znak: **BFZ.271.2.2017**

Dotyczy postępowania o udzielenie zamówienia publicznego nr **BFZ.271.2.2017** w trybie przetargu nieograniczonego „**Transgraniczne Centrum Kultury Fizycznej – przebudowa Stadionu Miejskiego przy ul. Chopina w Kętrzynie – I etap**”

MODYFIKACJA nr 4 do SIWZ

Krzywa uziarnienia gleby darniowej

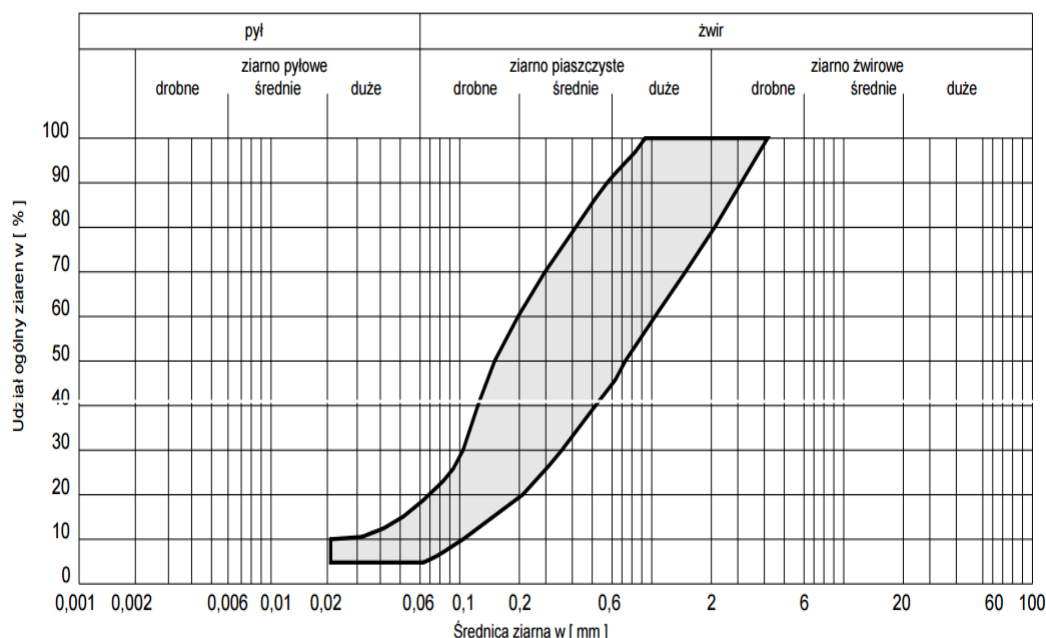
5. Zamawiający usuwa z treści SIWZ wprowadzone modyfikacją nr 3 do SIWZ z dnia 05.04.2017r. nowe wymagania w zakresie trawy naturalnej oraz warstwy wegetacyjnej stadionu piłkarskiego, tj. usuwa poniższe zapisy:

1. Szerokości rolki minimum 1,2m i 12 m długości;
2. Parametry wzmocnienia:
 - włókno polipropylenowe, denier 50,
 - długość włókien: 36-44mm,
 - ilość włókien w 1m³ darni: od 1,75kg do 5,84kg (od 45g do 150gr/m²).
3. Niedopuszczalne jest wykorzystanie wzmocnienia w postaci siatki syntetycznej.
4. Skład gatunkowy i odmianowy: 50-60% wiechlina łąkowa - (*Poa pratensis*) - (2 – 3 odmiany w gatunku), 40-50% życica trwała - (*Lolium perenne*) - (2 – 3 odmiany w gatunku).
5. Parametry gleby dostarczanych rolek zgodne z zakresem uziarnienia mieszczącym się w poniższej krzywej
